**Avis délibéré de l’Autorité environnementale sur
le Contournement ouest de Besançon,
aménagement de la RN 57 sur la section
comprise entre les « Boulevards » et Beure (25),
deuxième avis**

n°Ae : 2023-129

Avis délibéré n° 2023-129 adopté lors de la séance du 25 avril 2024

Figure 6 – Niveaux de bruit de jour à la mise en service sur le tronçon à aménager à 4 m du sol (source : dossier)

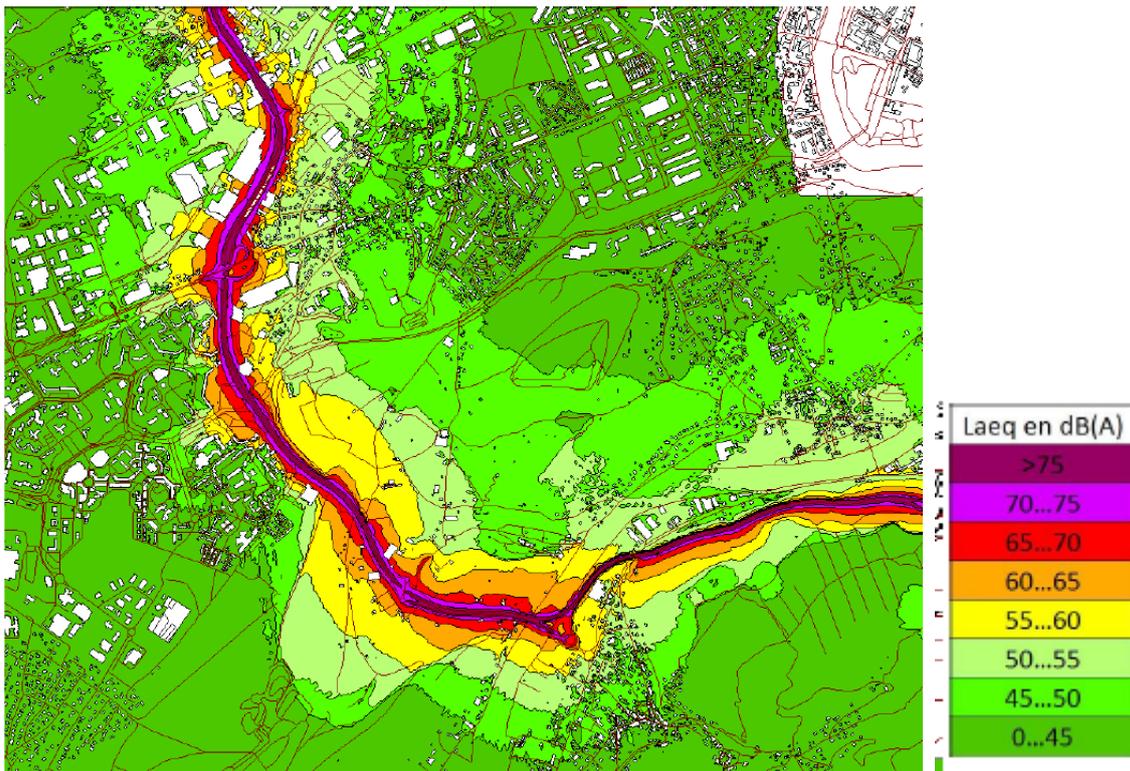
Par ailleurs le dossier indique qu'au niveau de l'échangeur du Champ Melin, pour faire suite à la modification de la configuration de l'échangeur décidé suite à l'enquête publique de 2022 dans le cadre de la procédure de DUP, il est proposé de mettre un écran acoustique (d'une hauteur de 1,50 m et d'environ 485 m de long) afin de protéger les quatre maisons riveraines situées au sud du giratoire Sud de l'échangeur, même si la situation ne l'impose pas réglementairement. La hauteur

de cette protection acoustique étant réduite il serait utile de vérifier si l'abattement de bruit qu'elle génère est suffisant au regard des objectifs visés.
